PREFET DE LA MARNE

Objet : installations classées pour la protection de l'environnement

Société Mc Cain à Matougues

### **RAPPORT DE L'INSPECTION DES INSTALLATIONS CLASSEES au CONSEIL DEPARTEMENTAL DE L'ENVIRONNEMENT ET DES RISQUES SANITAIRES ET TECHNOLOGIQUES**

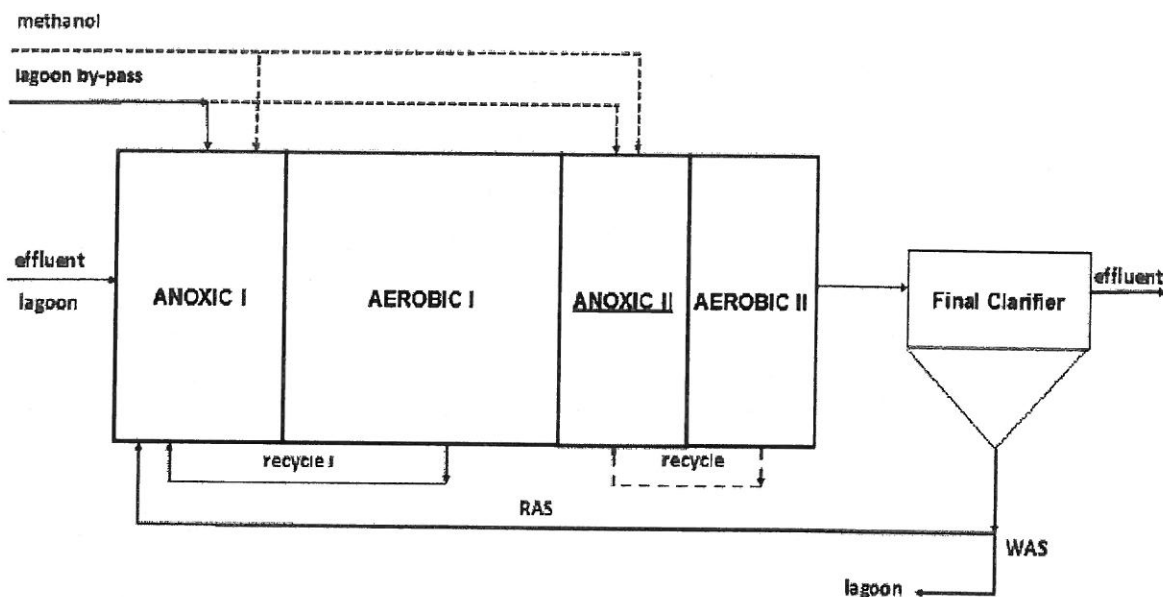
Les opérations de traitement de l'azote (N) sont détaillées sur le schéma ci-dessous.

L'objectif est le traitement des nitrates. Pour obtenir un bon traitement des nitrates, il faut un rapport DCO/N de l'ordre de 8. Or les effluents sortant de la lagune ont un DCO/N de l'ordre de 2 à 3, d'où la nécessité d'apporter une source carbonée dans le bassin « ANOXIC I ». La source carbonée provient de l'injection de méthanol et du by-pass lagune et donc d'effluents en provenance directe de l'usine sans passage par la lagune.

En sortie de l'anoxie, les nitrates sont donc réduits et les effluents sont chargés en NTK (azote Kjeldhal dont ions ammonium). Il reste peu de nitrates. Toutefois, il faut veiller à ce qu'il y ait toujours une fraction résiduelle de nitrates (de l'ordre de 2 à 4 mg/l) pour rester dans des conditions d'anoxie et ne pas basculer dans des conditions d'anaérobie, favorables au développement des bactéries filamenteuses.

L'objectif est le traitement des NTK en les dégradant en nitrites puis en nitrates en présence d'oxygène provenant des aérateurs de surface.

En sortie de ce bassin, une partie est recyclée vers le bassin « ANOXIC I » et une partie part vers le bassin « ANOXIC II ». Actuellement, la concentration en nitrates en sortie de zone I est de l'ordre de 30 mg/l.

Nouvelle dégradation des nitrates en NTK avec apport de source carbonée (méthanol ou effluents usine).

De nouveau nitrification des NTK pour former des nitrates.

Actuellement, la concentration résiduelle en nitrates à l'issue de la zone II est de 10 mg/l.

Par ailleurs, il faut noter qu'une quantité de 5 mg/l de NTK n'est pas transformée à l'issue de la zone II et sera rejetée.

En sommant donc nitrates et NTK, on arrive à 15 mg/l en azote total.

Donc sans modification structurelle, il est impossible, selon le prestataire D2O, d'atteindre 10 mg/l en sortie de STEP.

La demande de la société Mc Cain de relever la concentration limite de l'azote total en sortie de station d'épuration de 10 à 13 mg/l apparaît acceptable au regard :

Par contre, dans son dossier, la société Mc Cain ne s'est pas positionnée sur la réalisation du nettoyage de la zone anoxie, préconisé par la société D2O. Etant donné qu'une grande quantité de boues fermentées est présente dans cette zone, il convient de procéder à son nettoyage.

- refuser la demande de suppression de la concentration limite en COV en sortie de la friteuse et maintenir une valeur limite à 110 mg/Nm<sup>3</sup>.
- Relever les valeurs limites en azote total avant rejet dans la Marne (13 mg/l au lieu de 10 mg/l actuellement).

- Imposer le nettoyage de la zone anoxie lors du prochain arrêt technique annuel (été 2015) puis chaque année si nécessaire.
- Prendre en compte les dernières évolutions réglementaires en matière de réfrigération et de refroidissement par dispersion d'eau dans un flux d'air.
